Piattaforma integrata per lo smaltimento di rifiuti non pericolosi: Realizzazione di un nuovo e distinto invaso in ampliamento della discarica per rifiuti non pericolosi Modifica sostanziale AIA DGR 616 del 17-05-2012 e smi. sita nel Comune Colobraro

Precisazioni richieste dall'Ufficio Foreste e Tutela del Territorio di cui alla nota della Regione Basilicata prot. 112629 del 02/07/2019

Figura 1 – Stralcio All. 22b: planimetria fondovasca

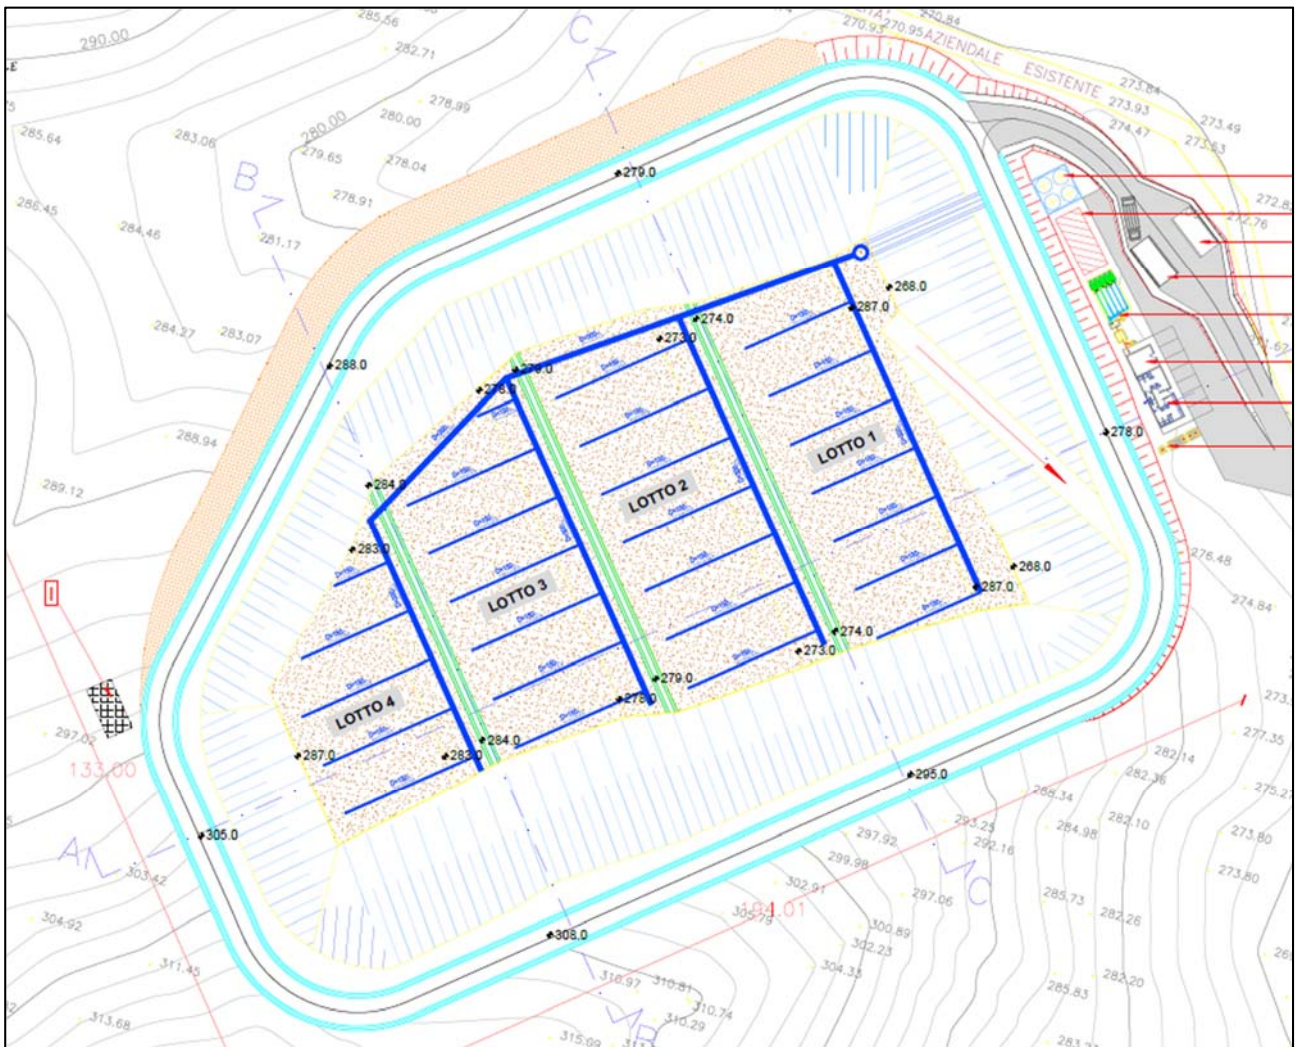
“si precisa che tra gli elaborati richiesti ai sensi della DGR n. 412/2015 rientrano, inter alia, quelli relativi alla quantificazione degli scavi, alla esatta ubicazione degli stessi, per ogni tipologia di intervento e di opera, a sezioni e profili, ex ante ex post, alla caratterizzazione dei fenomeni morfodinamici presenti nelle aree adiacenti all'area di intervento, alla valutazione/interferenza dell'intervento sulla circolazione idrica”.

Nell'All. 22d – Sezioni, allegato alla documentazione di progetto presentata, sono riportate le sezioni dello stato attuale e dello stato post-modellamento. I volumi di scavo e di riporto che derivano dal confronto di tali sezioni sono pari rispettivamente a circa 150.000 mc e 20.000 mc. I rimanenti volumi di terreno saranno stoccati nelle aree della discarica non ancora abbancate e utilizzati nel corso della gestione dell'invaso come terreni di copertura.

Pertanto poiché le fasi di colmamento dei settori procederanno secondo lo schema riportato al par. 4.1.1 della Relazione tecnica di progetto (le operazioni di smaltimento dei rifiuti avverranno in un settore alla volta), le terre scavate verranno abbancate nei settori non ancora approntati. Al raggiungimento della quota prevista per il primo settore si passerà all'approntamento e al relativo riempimento del secondo settore e le terre di scavo verranno abbancate nei rimanenti settori non ancora approntati e così via.
